ÚZEMNÍ PLÁN MĚSTA BRNA

Textová část Odůvodnění

Kapitola 18 Rozhodnutí o námitkách (včetně odůvodnění)

Svazek Nb7 *(s osobními údaji)*

Přílohy: ÚS Kamenný vrch II – komplexní návrh funkčního a prostorového využití

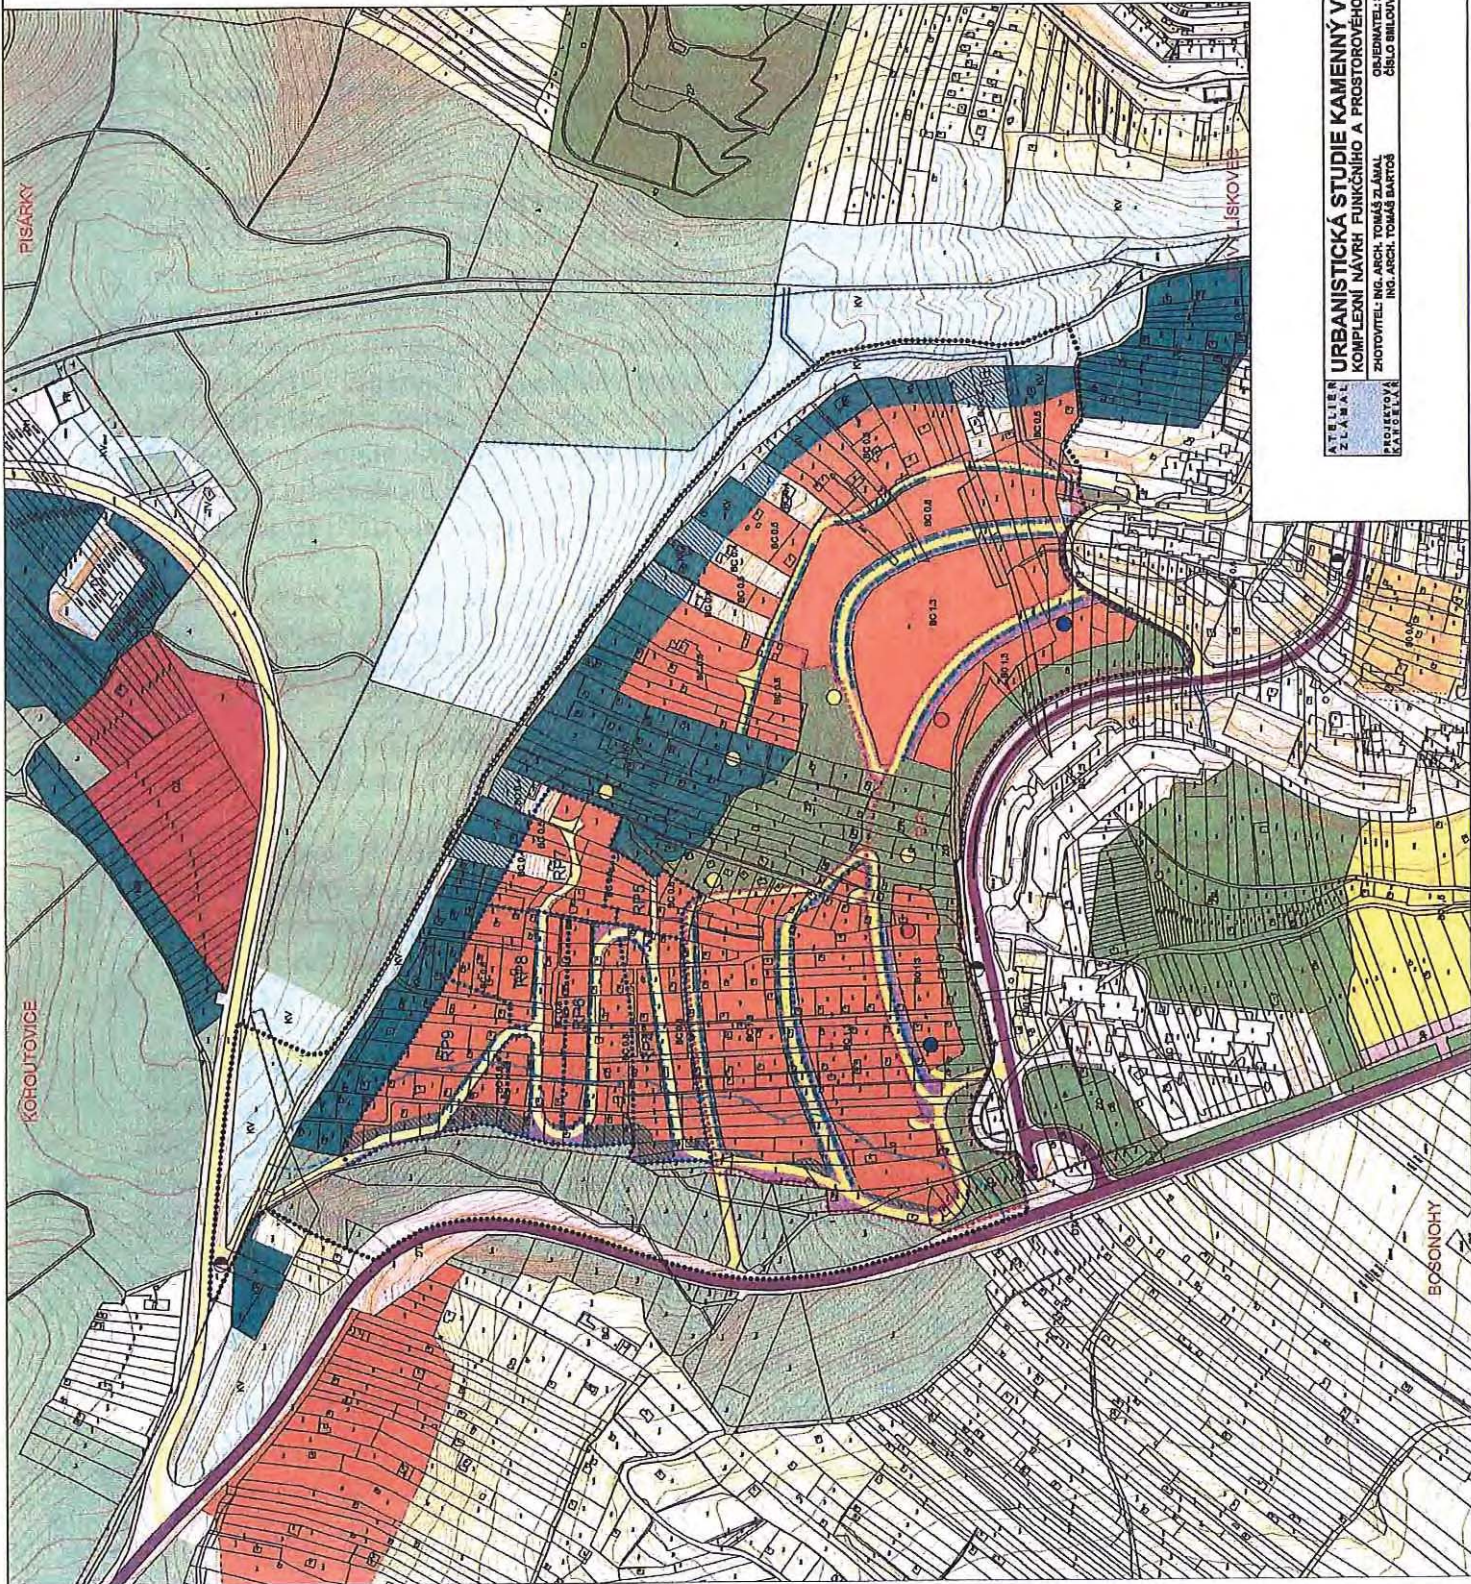
Navrhujeme aby pozemky kolem ulice Travní včetně pozemků s parcelním číslem 1219/1 a 1219/2 byly změněny na plochu pro čisté bydlení (rozvojová lokalita) – případně s částečným omezením (odstup od přírodní rezervace Kamenný vrch), které bylo specifikováno v Urbanistické studii Kamenný vrch II a která byla schválena zastupitelstvem městské části Brno – Nový Lískovec usnesením ZMČ č.5/26 ze dne 16.12.2009 – bod. Č.11.

Odůvodnění: Lokalita podél ulice Travní je již v současné době částečně vedena jako plocha pro bydlení – 7 parcel roztroušených podél celé komunikace. Celá ulice je obsluhována svozem odpadků, údržbou povrchu a doručováním poštovních zásilek. Objekty podél ulice Travní jsou zásobovány vodou z městského vodovodu a ve velké většině (dnes ještě) rekreačních objektů se trvale bydlí.

Námítka číslo 1 (zákres)

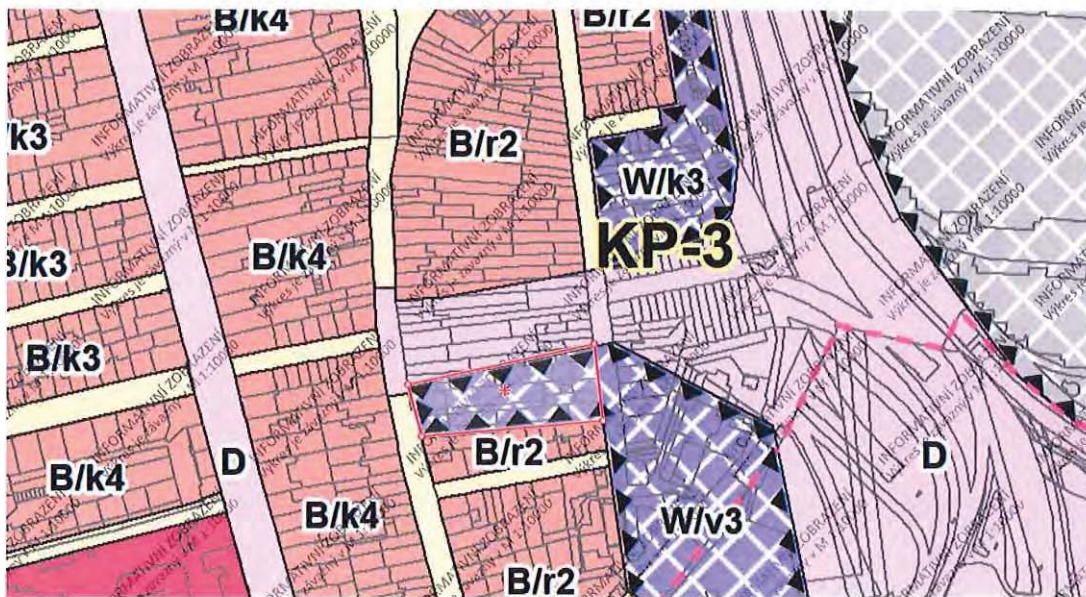
Navrhují plochu vymezenou v zákresu změnit na B/r2. (Jedná se o čtyřúhelník z jihu přiléhající k východnímu ústí Královopolského tunelu, zhruba mezi Poděbradova 51 a Košínova 104.) Dojde tím ke sjednocení území se sousedními plochami, které jsou na této straně ulice Poděbradova taktéž B/r2, a ke stabilizaci tohoto území jako plochy bydlení. V současné době se zde nachází park přiléhající k ústí tunelu a rodinné domy se zahrádkami, což návrhu na změnu na B/r2 přesně odpovídá. Vzhledem k tomu, že je zde vybudována protihluková stěna a stávající obyvatelé si na hluk nestěžují, předpokládám, že to není z hygienického pohledu problém. V podstatě jde jen o zanesení současného již existujícího stavu do nového územního plánu.

Přípomínka číslo 1 (zákres)

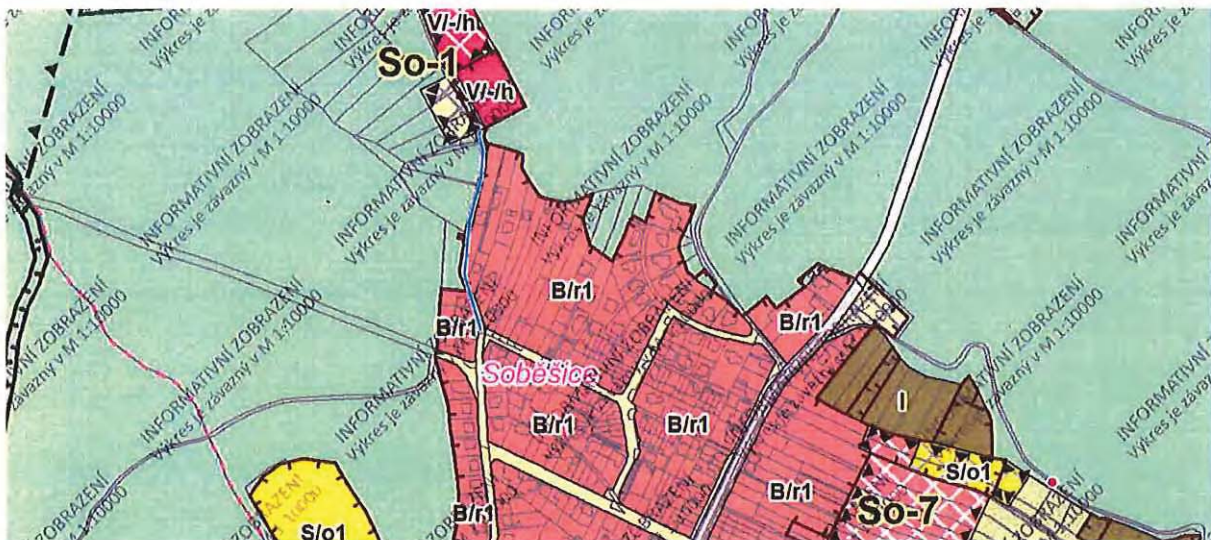
V souvislosti s plánovaným rozšiřováním lesního hřbitova v Soběšicích žádám za vlastníky rod. domů přiléhajících ke komunikaci vedoucí ke hřbitovu o informaci, jak je v projektu řešená úprava jeho dopravní přístupnosti. Od křižovatky ulic Drápelova a Mokrohorská je komunikace jednopruhová, slepá a již za stávající velikosti hřbitova vznikají v době zvýšené návštěvnosti (Dušičky, Vánoce, pohřeb...) nebezpečné a chaotické dopravní situace, kdy auta musejí dlouhé úseky couvat, v lepším případě najíždět na vjezdy k rod. domům, aby se vyhnula. Děkuji.

Přípomínka číslo 1 (zákres)

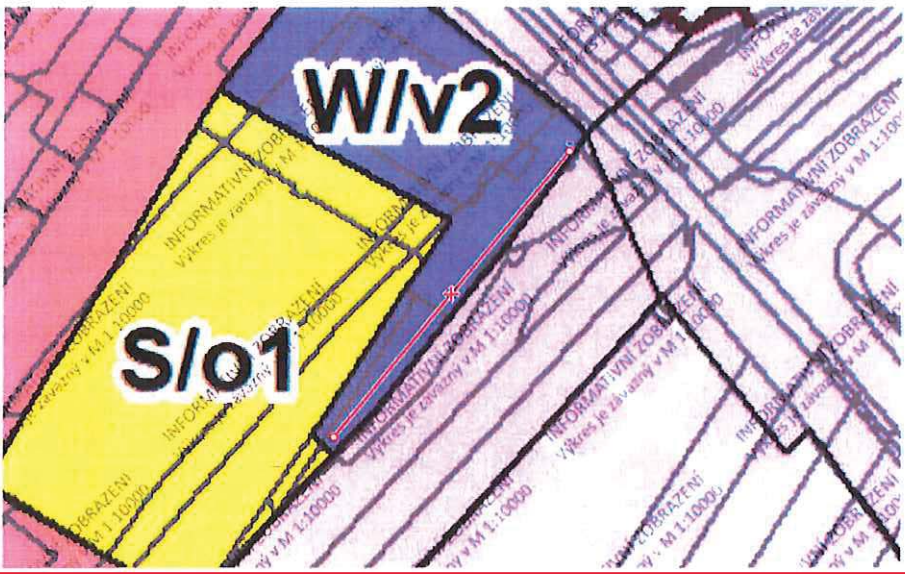
Byla odstraněna plocha zeleně podél tramvajového tělesa poblíž ulice Bělohorská. Požadují zachování ploch zeleně dle původního územního plánu.

Připomínka číslo 3 (zákres)

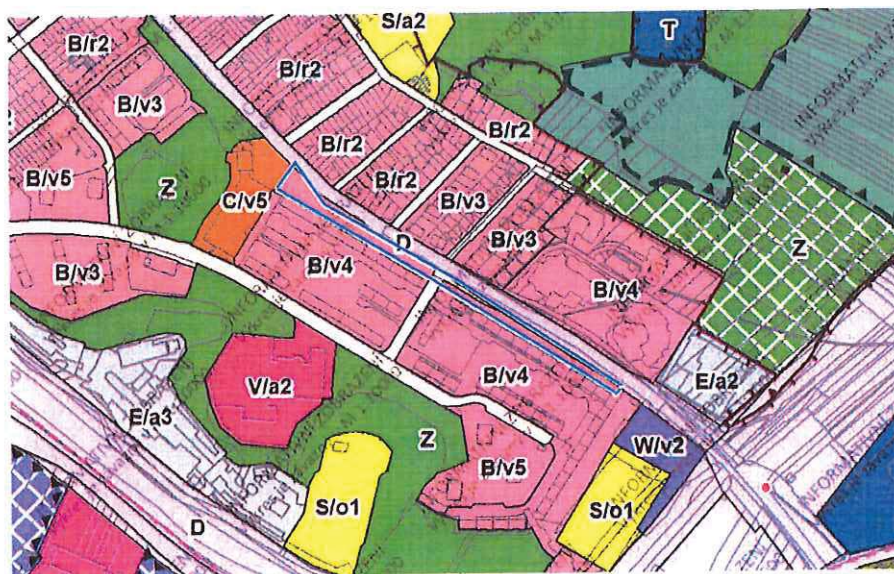
Byla odstraněna plocha zeleně podél jižní strany ulice Bělohorská. Požadují zachování ploch zeleně dle původního územního plánu.

Připomínka číslo 4 (zákres)

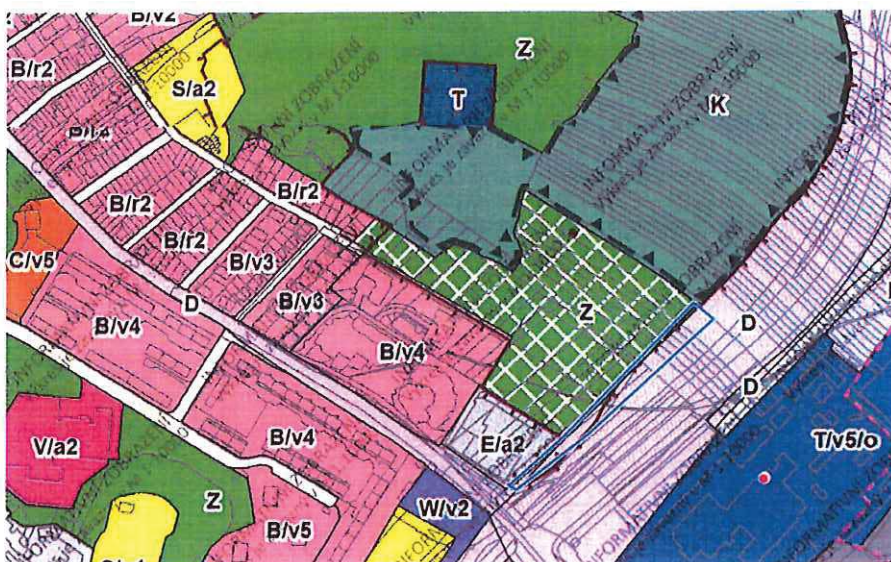
Byla odstraněna plocha zeleně podél západní strany tramvajového tělesa na sever od ulice bělohorská. Požadují zachování ploch zeleně dle původního územního plánu.

Připomínka číslo 5 (zákres)

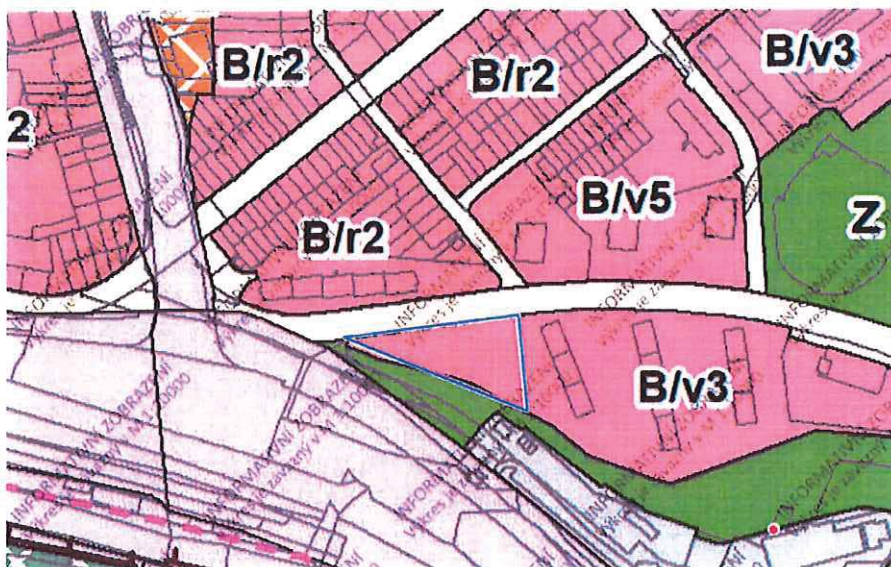
Byla odstraněna plocha zeleně mezi tramvajovým tělesem a západním koncem ulice Krásného. Požadují zachování ploch zeleně dle původního územního plánu.

Připomínka číslo 6 (zákres)

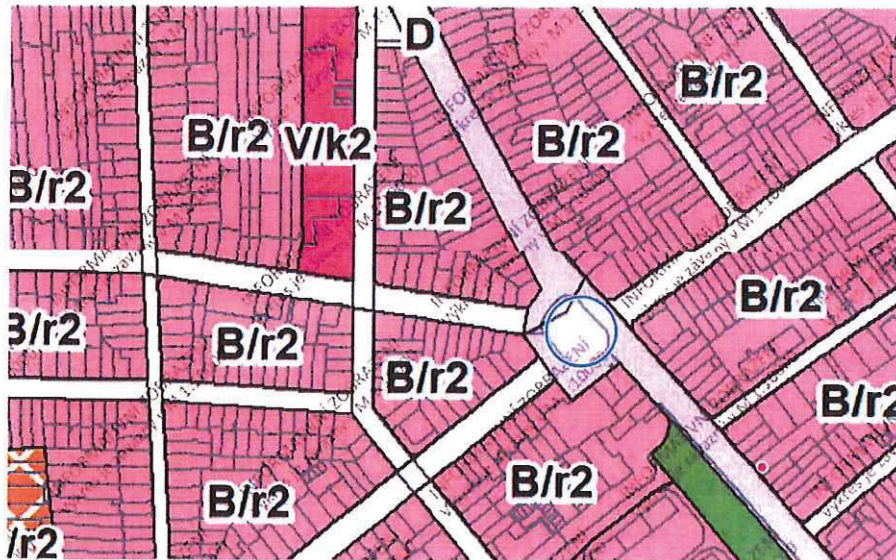
Byla odstraněna plocha zeleně na křížení ulic Škroupova-Bělohorská. Požadují zachování ploch zeleně dle původního územního plánu.

Připomínka číslo 7 (zákres)

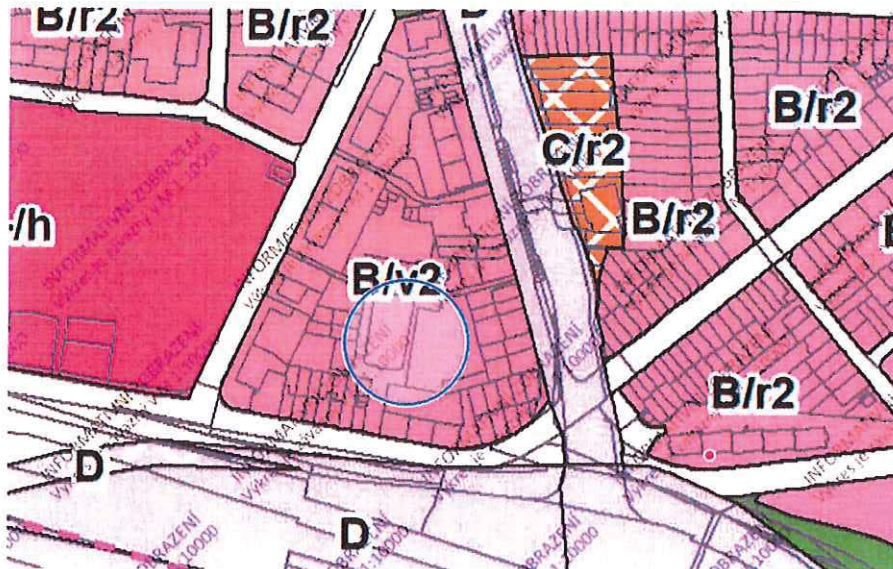
Byla odstraněna plocha zeleně na Ondříčkově náměstí. Požadují zachování ploch zeleně dle původního územního plánu.

Připomínka číslo 8 (zákres)

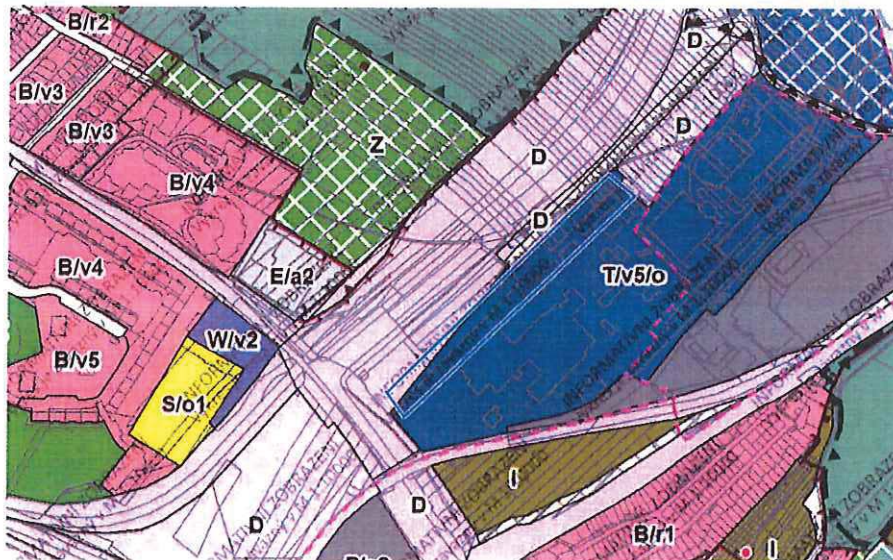
Byla odstraněna plocha zeleně mezi ulicí Jedovnická a spalovnou odpadů. Požadují zachování ploch zeleně dle původního územního plánu.

Připomínka číslo 9 (zákres)

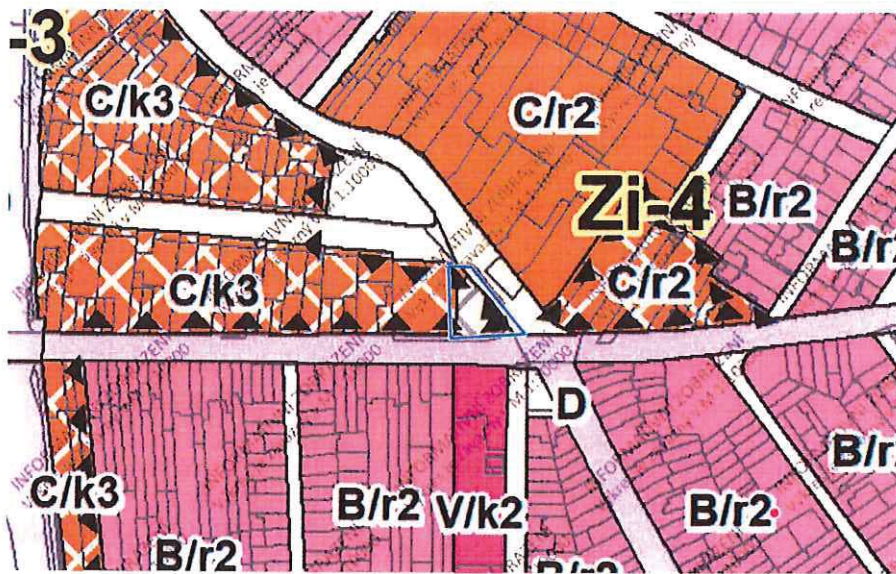
Byla odstraněna plocha zeleně u křižení ulic Jamborova a Vančurova. Požadují zachování ploch zeleně dle původního územního plánu.

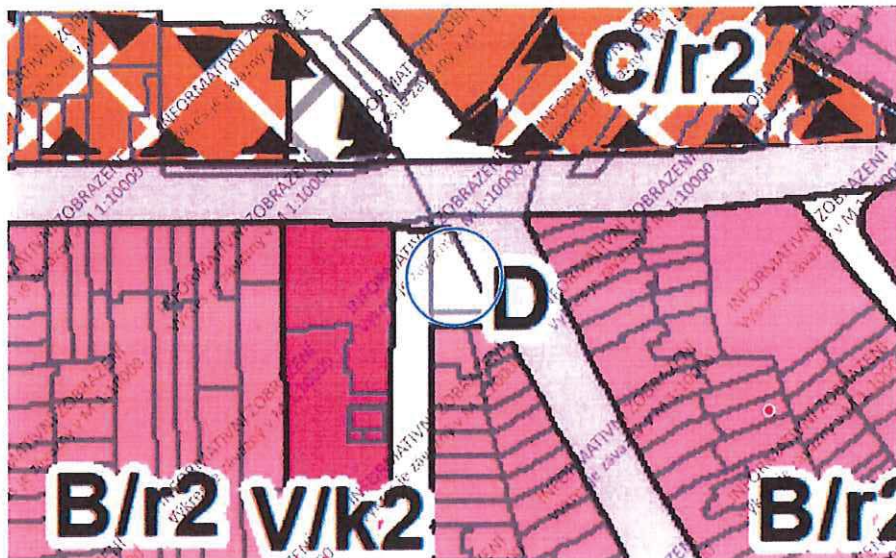
Byla odstraněna plocha zeleně u křižení ulic Bělohorská a Táborská. Požadují zachování ploch zeleně dle původního územního plánu.

Připomínka číslo 1 (zákres)

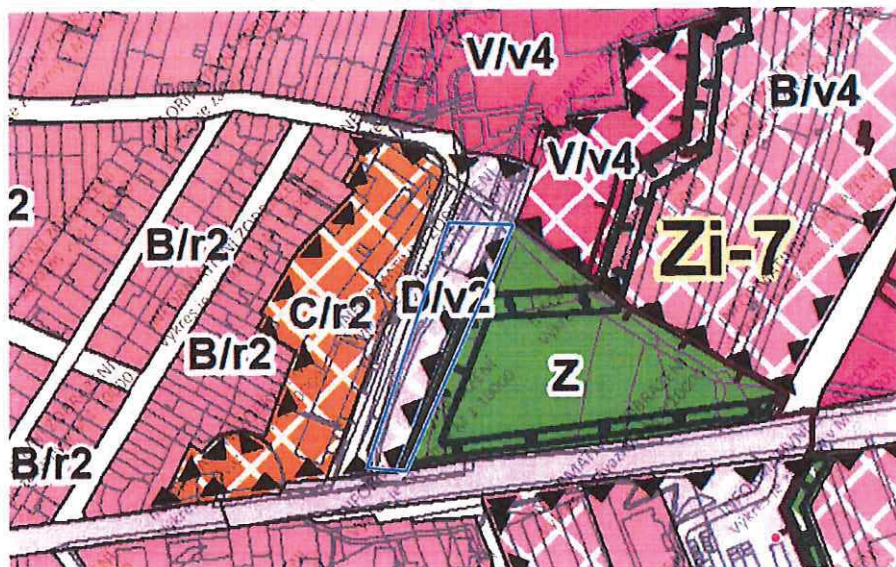
Požadují aby vyznačená plocha byla označena jako plocha zeleně, jelikož již obsahuje zeleň a je souvislá s plochou zeleně hřiště Bzzukot.

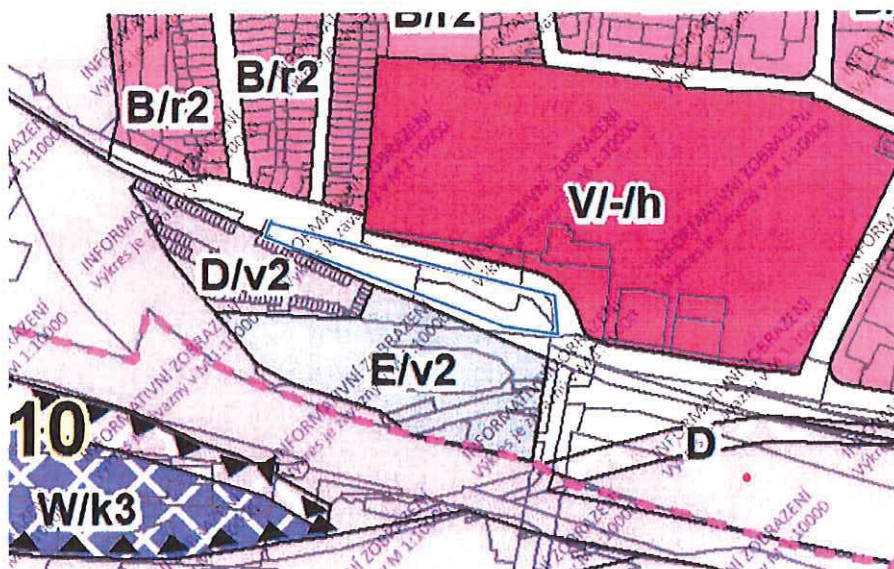
Byla odstraněna plocha zeleně parku Richarda Federa u ulice Nezamyslova. Požadují zachování ploch zeleně dle původního územního plánu.
